南宁市建设工程总平面批前公示牌

根据《中华人民共和国城乡规划法》的有关规定，现将南宁联东首湾园区管理服务有限公司申请联东U谷·南宁五象智造园建筑设计方案调整予以批前公示。

6#厂房原批准与拟调整方案图

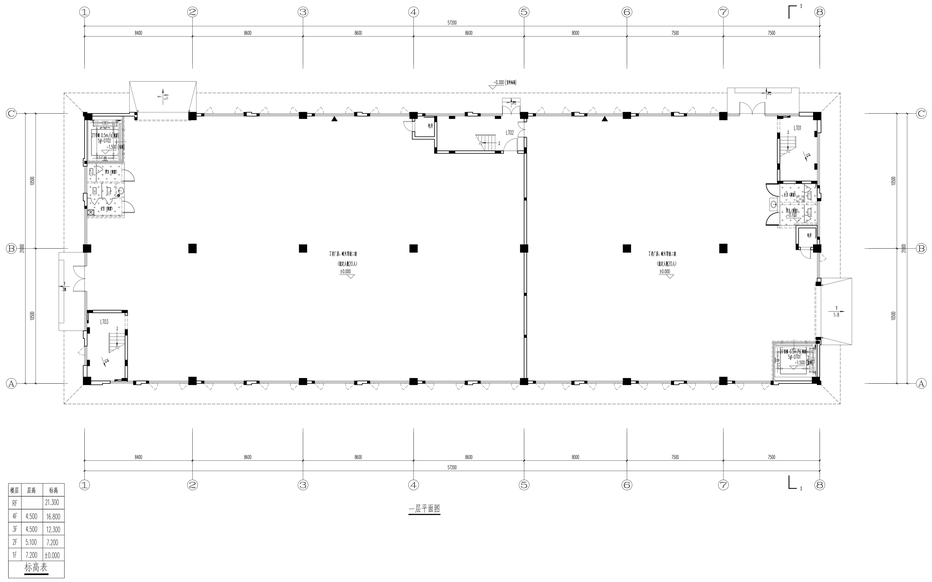
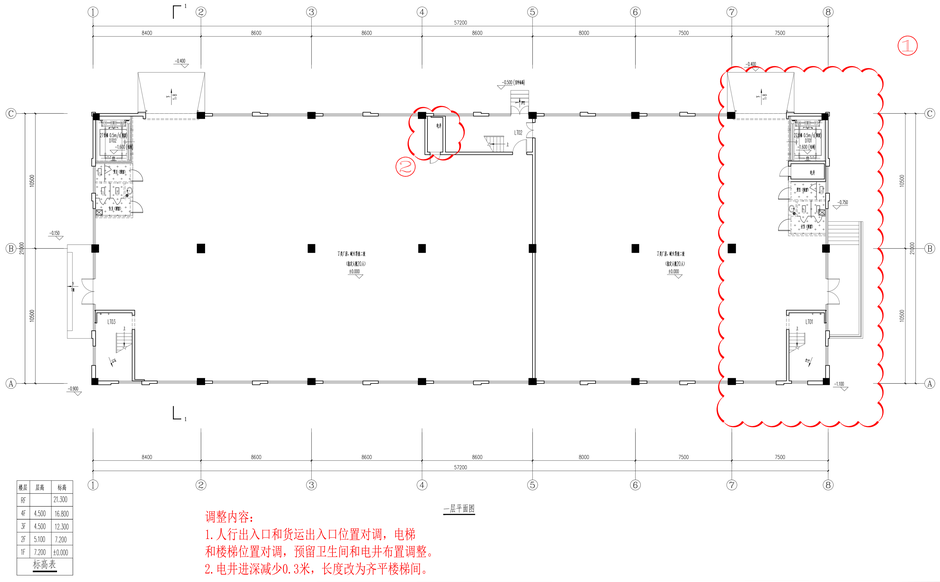
调整内容：
1.人行出入口和货运出入口位置对调，电梯和楼梯位置对调，预留卫生间和电井布置调整。
2.电井进深减少0.3米，长度改为齐平楼梯间。

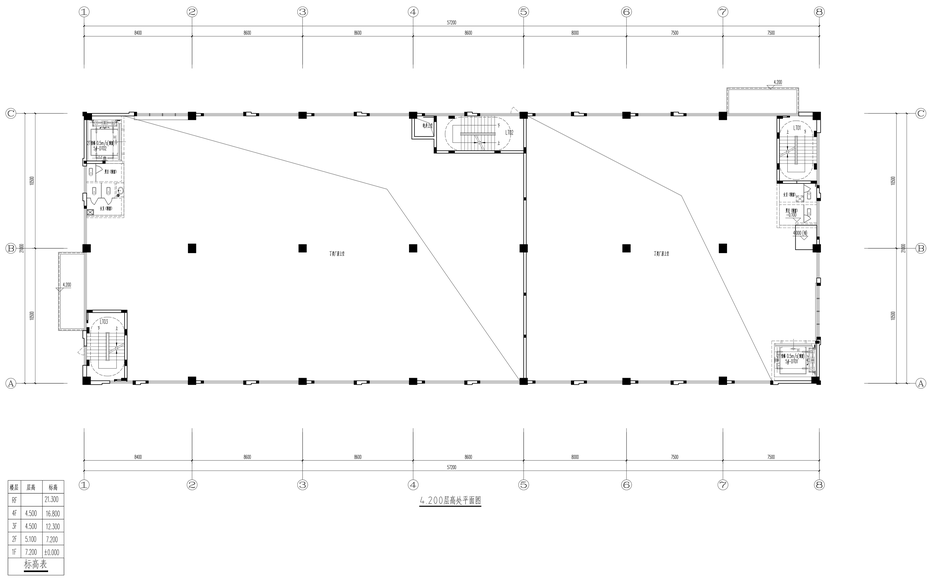
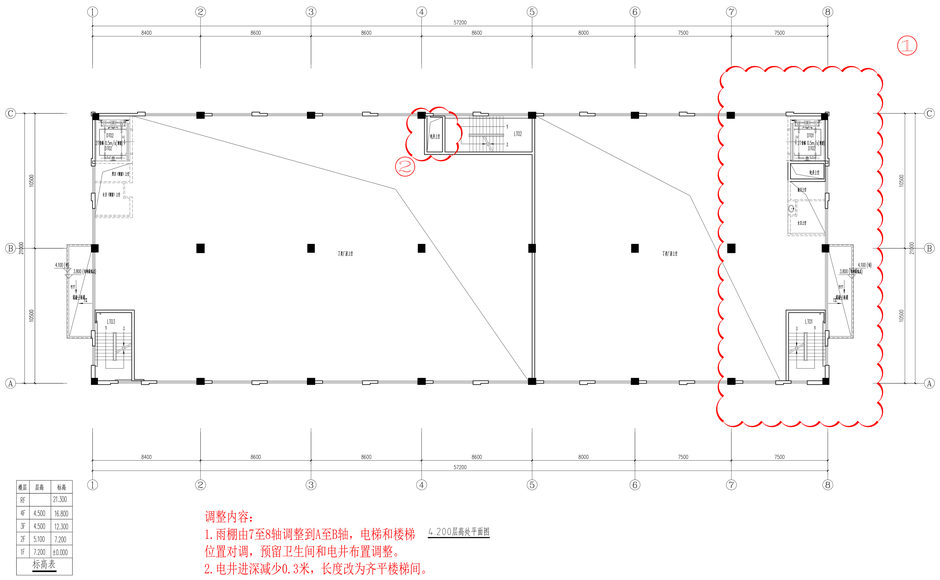
调整内容：
1.雨棚由7至8轴调整到A至B轴，电梯和楼梯位置对调，预留卫生间和电井布置调整。
2.电井进深减少0.3米，长度改为齐平楼梯间。

6#厂房原批准与拟调整方案图

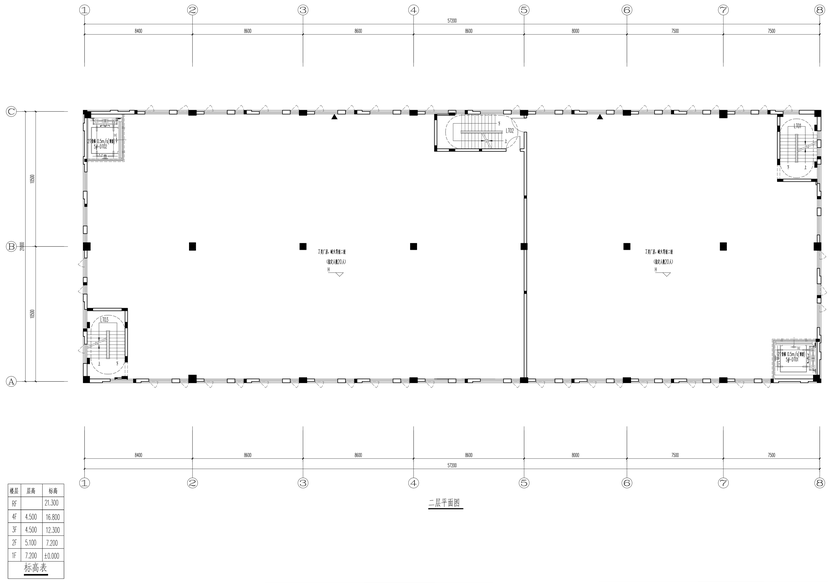
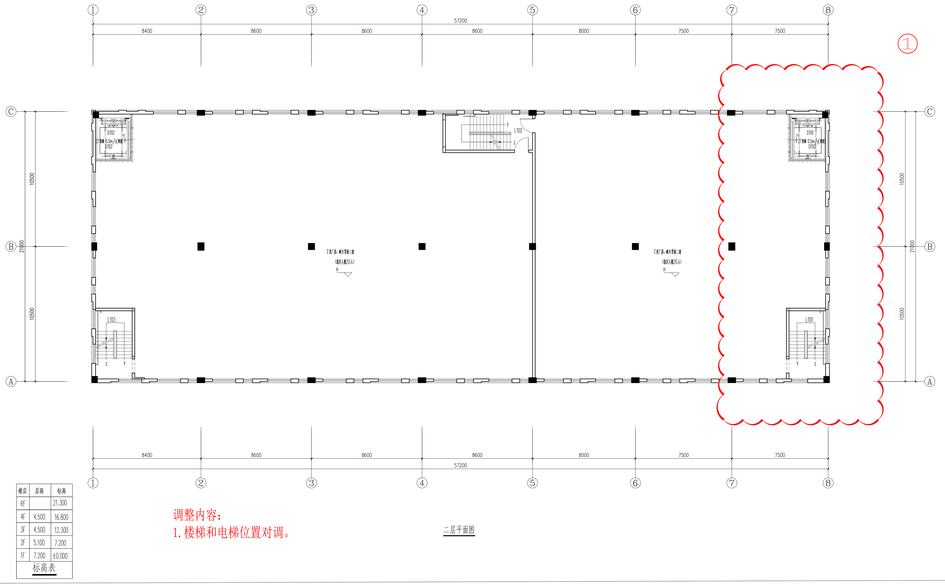
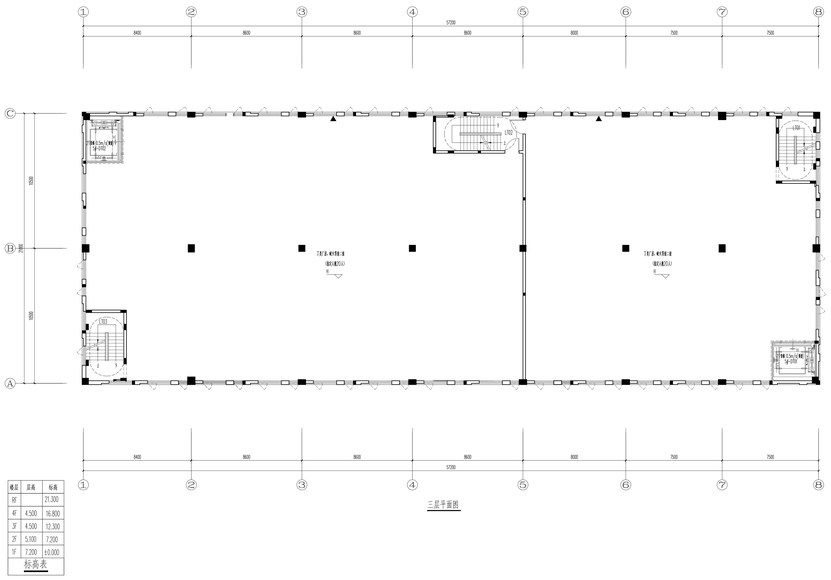
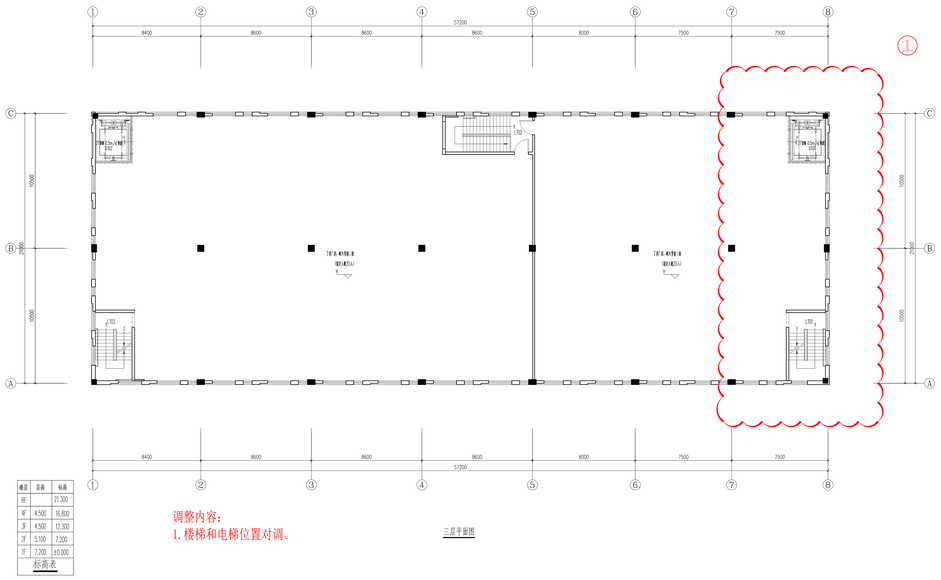
调整电梯、楼梯、电井、预留卫生间、人行出入口和货运出入口位置。根据平面功能布局调整，相应调整门、窗位置及样式。

四层平面图

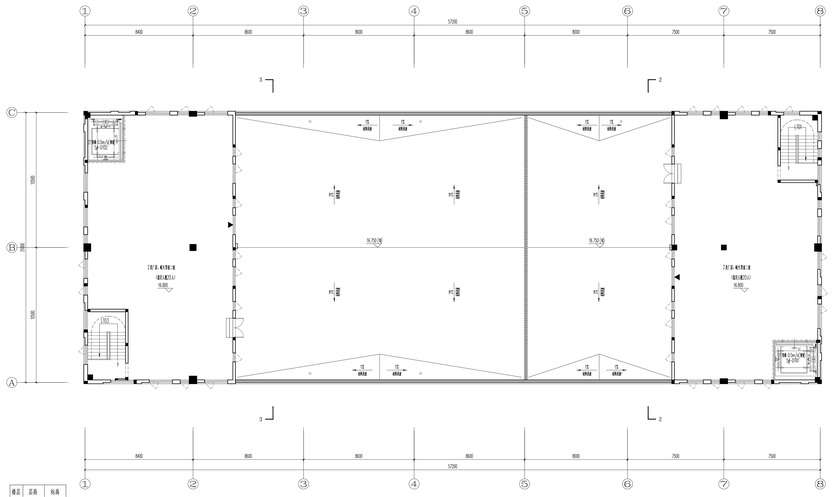
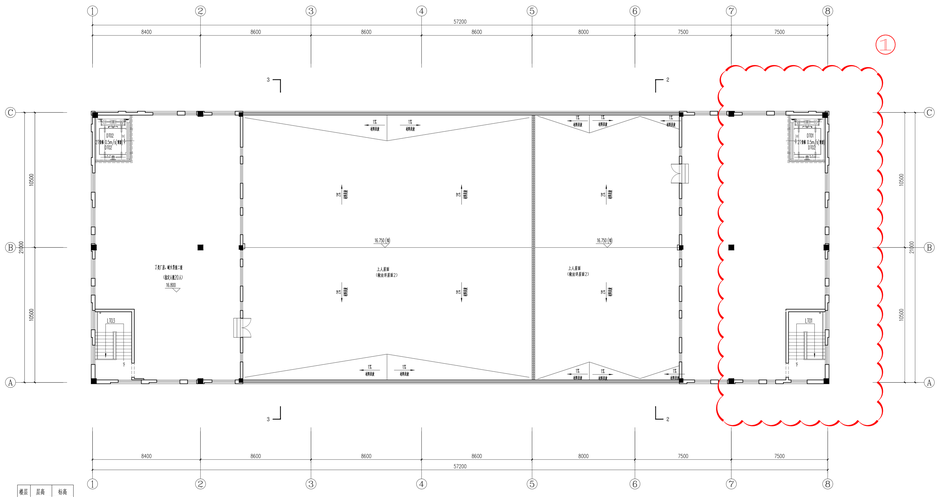
1.楼梯和电梯位置对调。

①轴立面图

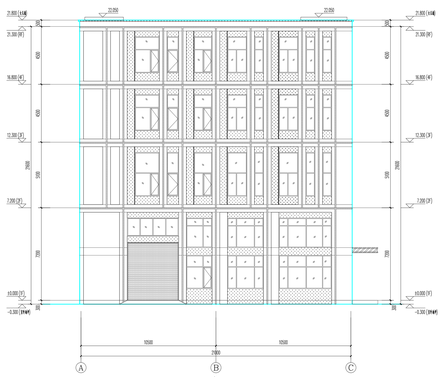
1.8至7轴首层由货运出入口修改为人行出入口，
根据平面图布局调整2-4层窗户样式。

6#厂房原批准与拟调整方案图

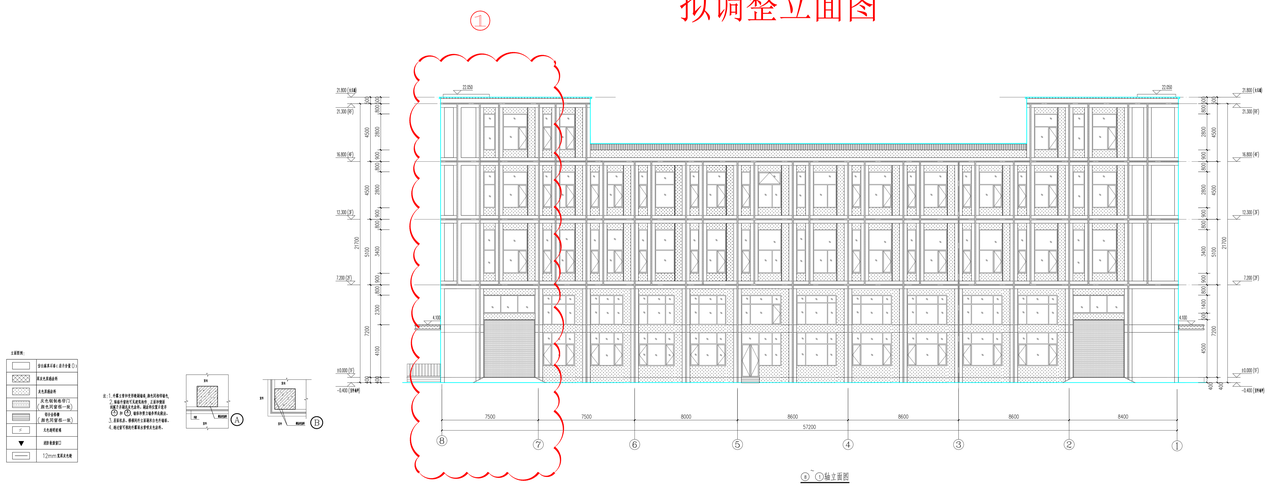
1.8至7轴首层由人行出入口修改为货运出入口，

根据平面图布局调整2-4层窗户样式。
